Naše značka: MUBO/23560/2019/INV/UrM

Vysvětlení a doplnění zadávací dokumentace:

„Domov pro seniory Cesmína ve Starém Bohumíně – půdní vestavba šaten zaměstnanců“

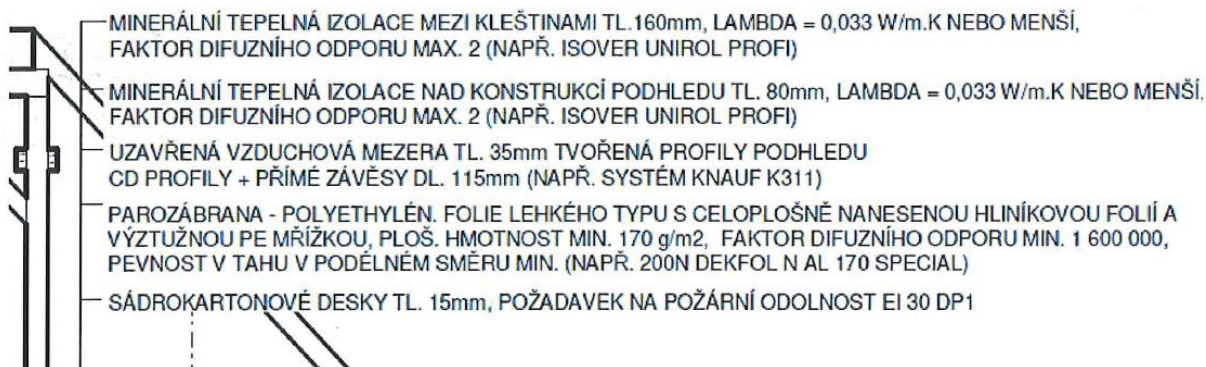
Dotaz č. 3:

V sádrokartonové předstěně je uvedeno, že má být vložena parozábrana ozn. jako např. DEKFOL N AL 170 Special. Tato položka ve výkazu výměr chybí. Prosíme o vložení položky do výkazu.

NAPŘ. PŘESNÁ PŘÍČKOVKA YTONG P2-500 TL. 100MM

SÁDROKARTONOVÁ PŘEDSTĚNA TL. 115 mm (NAPŘ. KNAUF W625)
- S TEPELNOU IZOLACÍ TL. 100mm (NAPŘ. MINERÁLNÍ IZOLACE ISOVER UNIROL PROFI)
- PAROZÁBRANA (NAPŘ. 200N DEKFOL N AL 170 SPECIAL)

75	763121425R1	SDK stěna představená tl 112,5 mm profil CW+UW 100 deska 1xDF 12,5 TI 100 mm EI 30	m2	48,020
----	-------------	--	----	--------

Odpověď:

Zadavatel zveřejňuje nový výkaz výměr stavební části s doplněnou položkou.
